STUDER B 62

Nachträglicher Einbau eines Pilottonverstärkers oder variabler Geschwindigkeitsregelung

B62 MODIFICATIONS

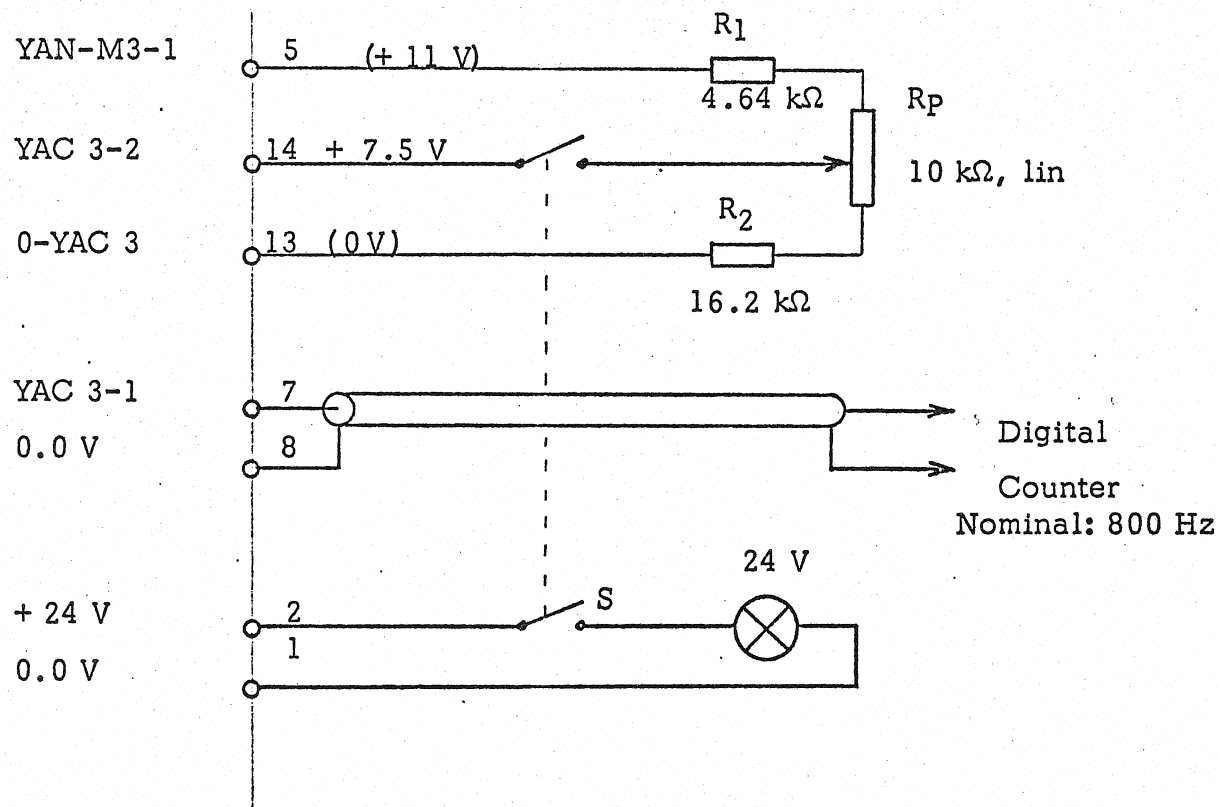
Gelegentliches Schnarren von Relais RC beim Drücken der EDIT-Taste

Beim Verwenden der Oszillatorersatzkarte 1.080.979

Dies kann vermieden werden, wenn gemäss nachfolgender Aufzeichnung zwei Widerstände sowie ein Kondensator angebracht werden. Die Komponenten können unentgeltlich unter Angabe "Mod.kit. 35/73 01" bezogen werden.

Beim Einbau der Ersatzkarte 1.080.979 in die B 62 ist darauf zu achten, dass an der im Bild gezeigten Stelle eine Zenerdiode (Bestell No. 50.04.1119) 15 V eingelötet wird und die darunterliegende Kaschierung aufgekratzt wird. Dies ist deshalb notwendig, da das Signal S - SLOW die Zustände 0 bzw. - 24 V annimmt, sich hingegen bei der A80/R zwischen 0 bzw. + 12 V bewegt.

Anschluss-Schema A 80 - Nachsteuerschaltung ± 7 Halböne mit Potentiometer

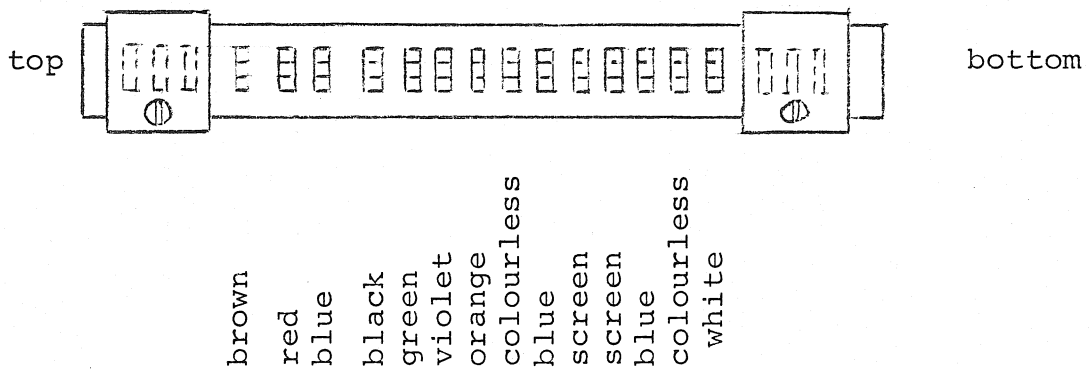
- 1) Alle Widerstände: Metallfilm mit Tk besser ± 50 ppm
- 2) Durch Abgleich von R₁ und R₂ kann der Regelbereich zentriert werden.
- 3) Für R_p kann auch ein Wert von 100 kΩ lin verwendet werden. Dann R₁ = 19.6 kΩ, R₂ = 100 kΩ.
- 4) Bei externer Ansteuerung: + 7.5 V ± 1.5 V zwischen YAC 3-2 (14) und 0-YAC 3 (13).
Positive Abweichungen verlangsamen die Bandgeschwindigkeit.
R₁ > 100 kΩ
- 5) Als Capstan-Print kann nur 1.080.374.00 verwendet werden.

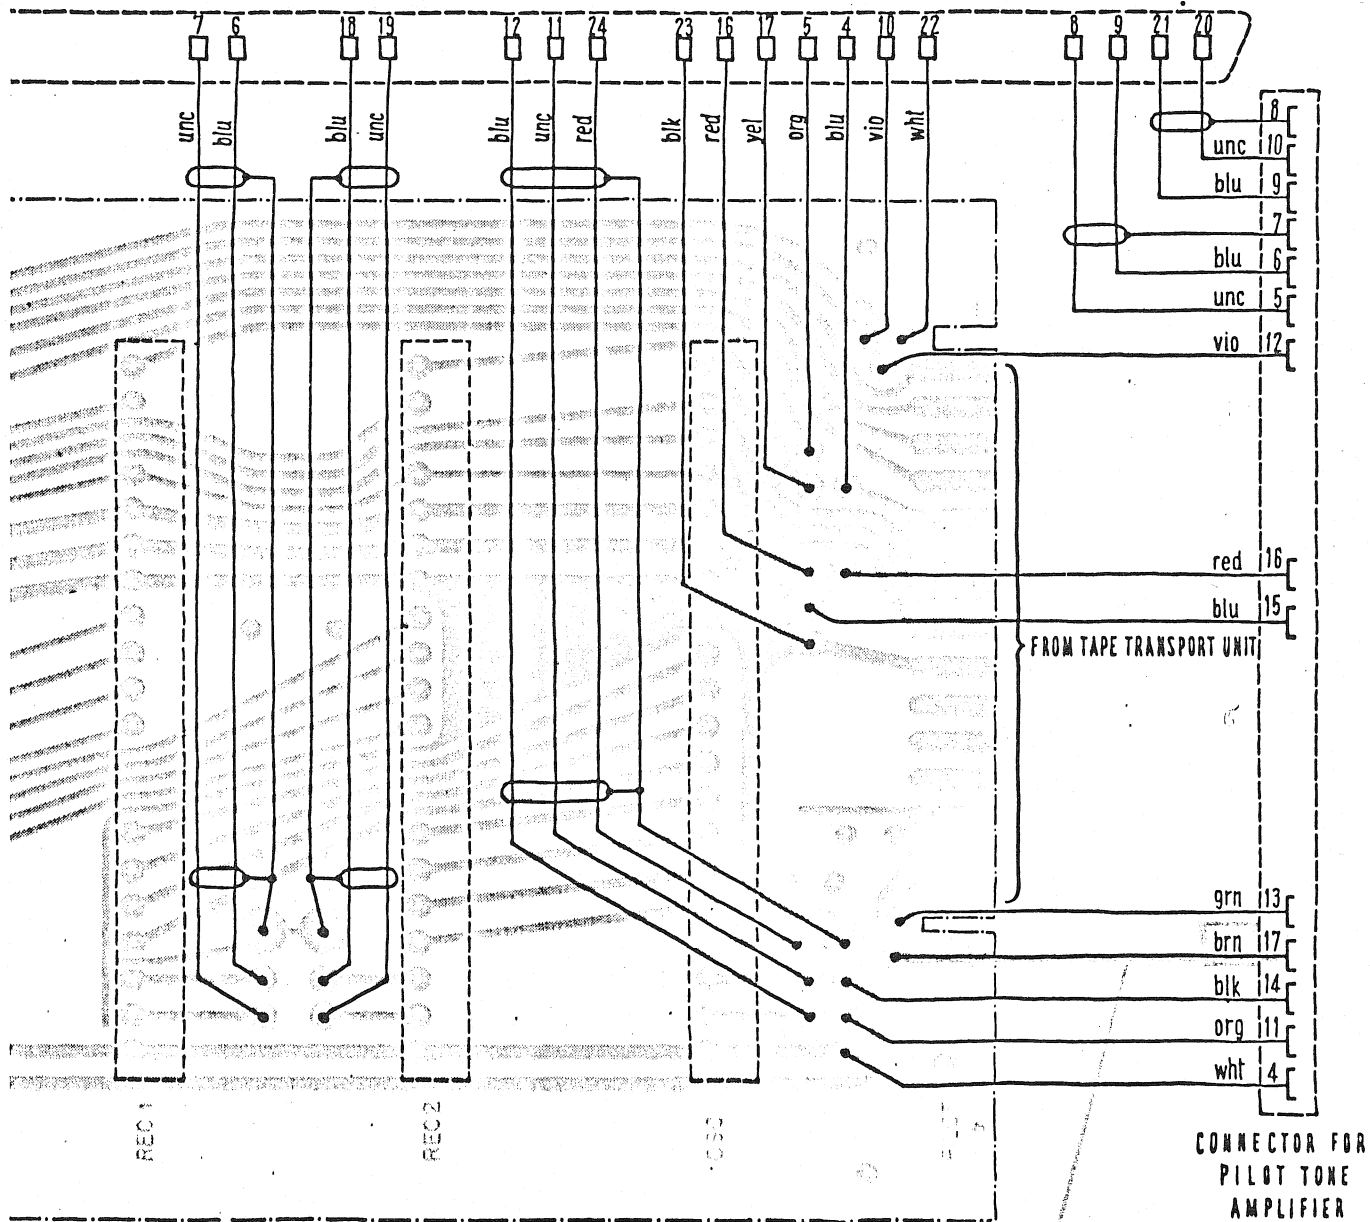
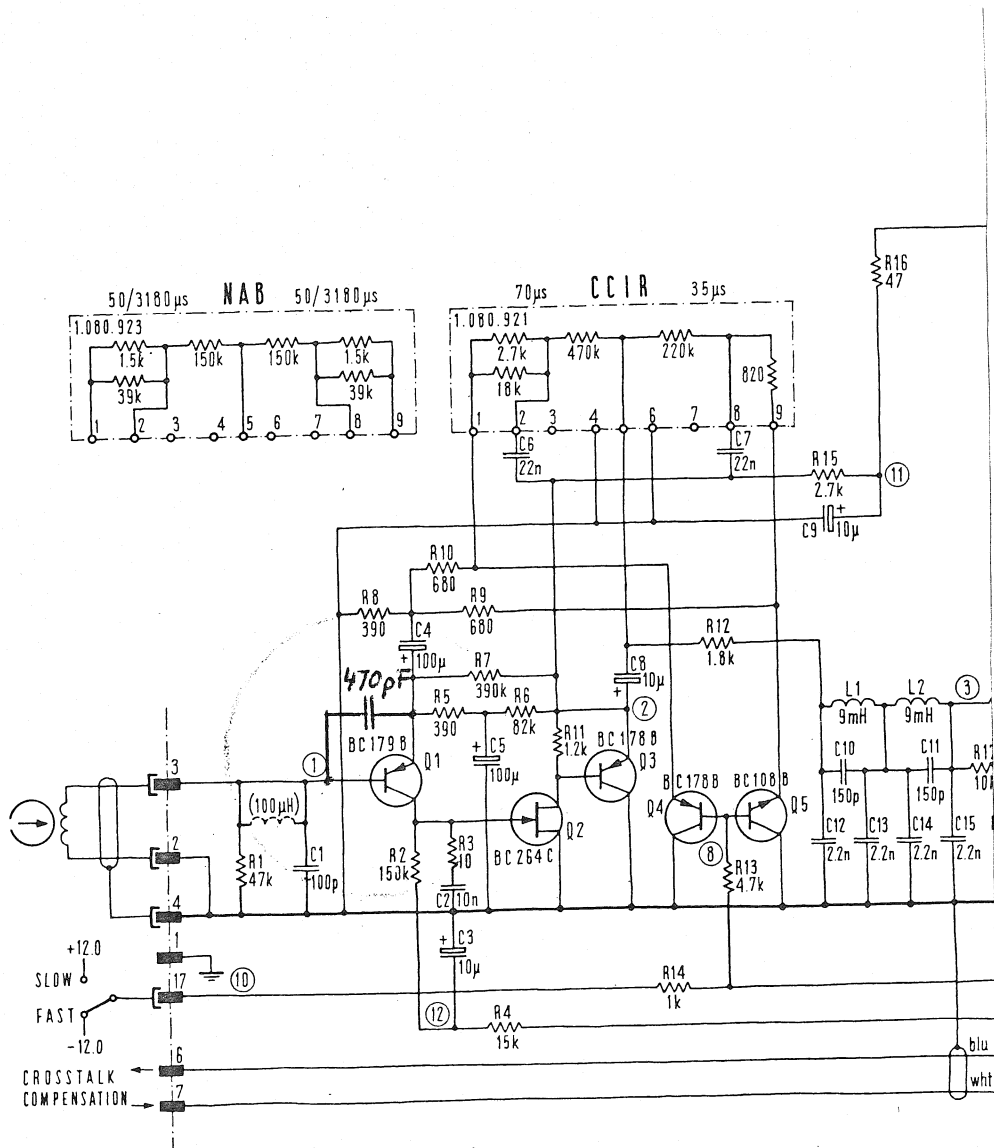
Attention : wiring faults !

Before the added installation of a pilot tone amplifier or variable speed control, the wiring of the connector strip at the amplifier case must be checked without fail against the connector strip diagram, shown below. If this is not observed, correct operation cannot be assured. Machines up to the serial number 3000 can be subject to such faults.

In this case the brown wire (top position) has been omitted by mistake. All the following wires are thus displaced by one position, i.e. the red wire has been connected instead of the brown one, etc.

The wires, soldered to the connector strip, must be removed and then re-soldered one position removed, thus clearing the appropriate solder tag for the newly added brown wire. The brown wire must be laid from the mother board according to the attached print.

wire to be added

PRINTED CIRCUIT
1.162.182-11

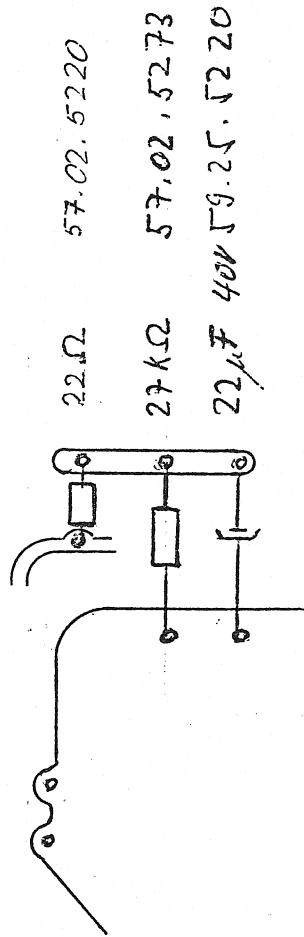
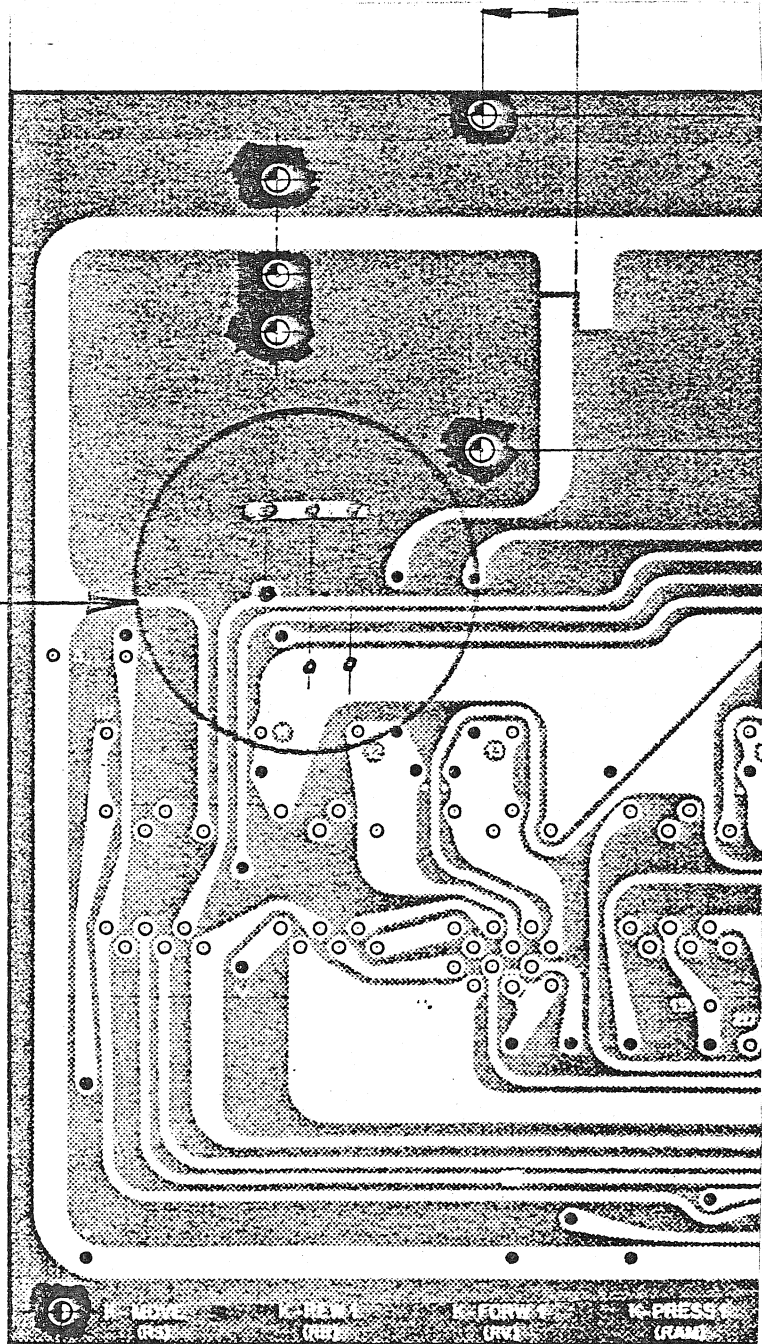
Occasional chatter of the relay RC when the EDIT button is pressed

This can be avoided by accomodation of two resistors and one capacitor according to the diagram below. These components are available free of charge under the reference "Mod.kit. 35/73 01."

PRINTED CIRCUIT 1.080.979

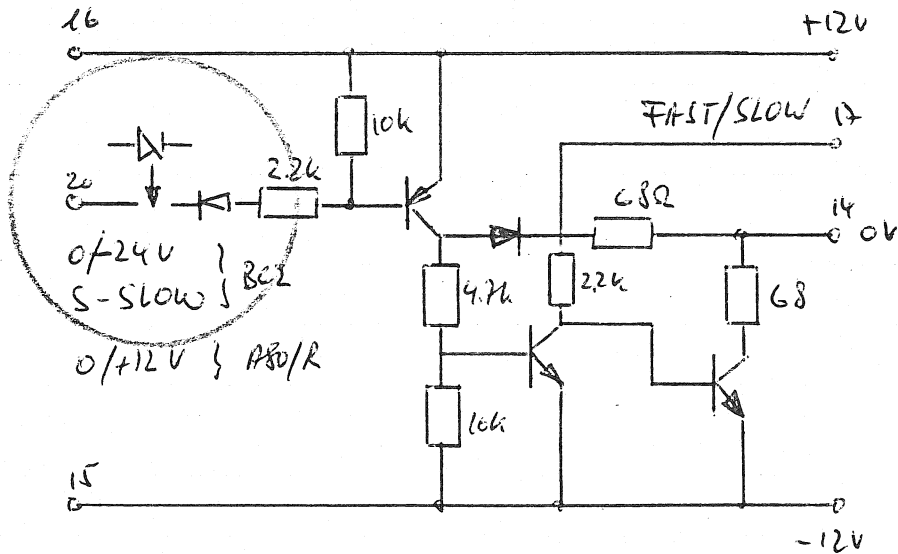
USAGE OF THE OSCILLATOR REPLACEMENT BOARD 1.080.979

When installing the replacement board 1.080.979 in the B62 , attention must be given that the Zener diode (order No. 50.04.1119) 15V is soldered into the position shown in the diagram, after the copperclad area underneath has been scrubbed away. This is required because the signal S - SLOW - is equivalent to levels 0, resp. - 24 V, whereas the corresponding change for the A80/R is from 0 to + 12 V.
